防防戦（防）第506号
30.10.4

イージス・アショアの配備に係る適地調査の実施について（回答）

平30防災危機第279号（平成30年9月12日）、萩総第26号（平成30年9月12日）及び阿総第117号（平成30年9月12日）により照会された標記について、別紙のとおり回答致します。

(参考) ミサイルの発射と一段目ブースター落下のイメージ

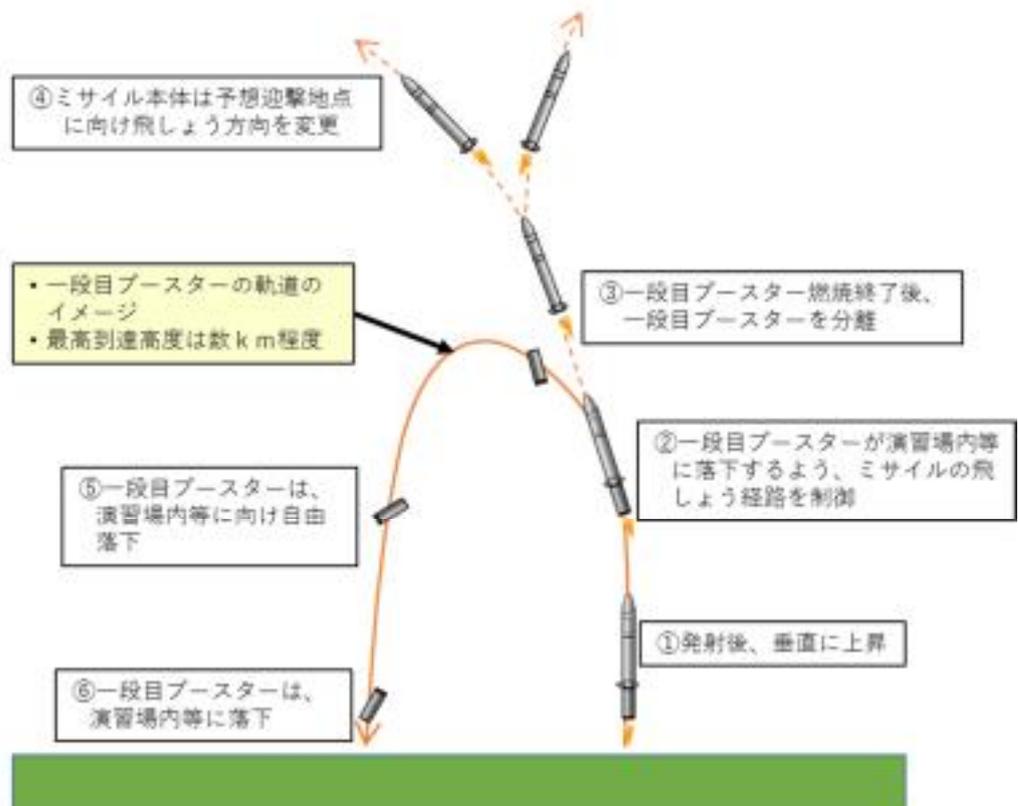
(2) このうち、一段目ブースターについては、地元説明会において、落下地点をむつみ演習場内にコントロールできるとの説明があったが、具体的にはどのようにして、演習場内の施設等にも被害がないようコントロールするのか。

1. SM-3は、洋上で航行するイージス艦から発射することを念頭に開発しており、イージス艦が傾いている状況においても安全にミサイルを発射できることを技術課題の一つとして挙げていました。
2. この技術課題は、一段目ブースターの燃焼中に燃焼ガスを噴射するノズルの向きを変更することによりミサイルの進行方向を制御する技術(※)により解決されています。この技術により、一段目ブースターの燃焼中におけるミサイルの飛しょう経路をコントロールできることから、イージス・アショアからのSM-3の発射においても、演習場内など、地元住民の皆様に危険が及ばない位置に、一段目ブースターを落下させるといった適切な措置を講ずるとともに、一段目ブースターが演習場内の施設等に落下するなどしてイージス・アショアの運用や隊員の安全等に影響を与えないようミサイルの飛しょう経路を調整してまいります。
